# VERKSTADS- MEDDELANDE

BETR.	PRODUKT
FÖRGASARE B 18 A	P
	GRUPP 23
	NR 20
DATUM Februari 1967

### Skärmlåt för förgasare (Zenith-Stromberg) motor B 18 A.

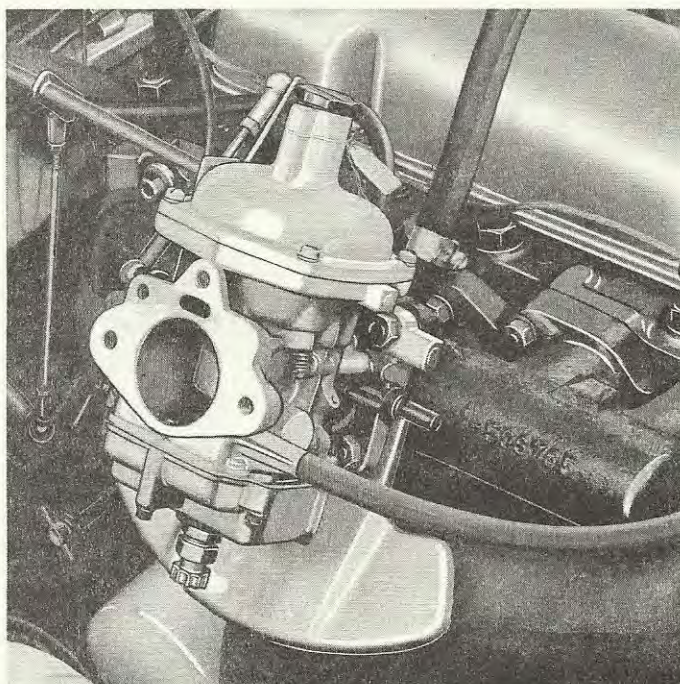
För att förhindra eventuella startsvårigheter vid varm motor har för B 18 A-motorer införts en skärmlåt detaljnummer 419578 och packning 418754 mellan förgasare och avgas/insugningsrör enligt bild. Ändringen är införd i produktionen enligt följande:

Skärmlåten kan monteras på tidigare vagnar försedda med Zenith-Stromberg förgasare och monteras då tillsammans med packning detaljnummer 418754 mellan skärmlåt och förgasare.
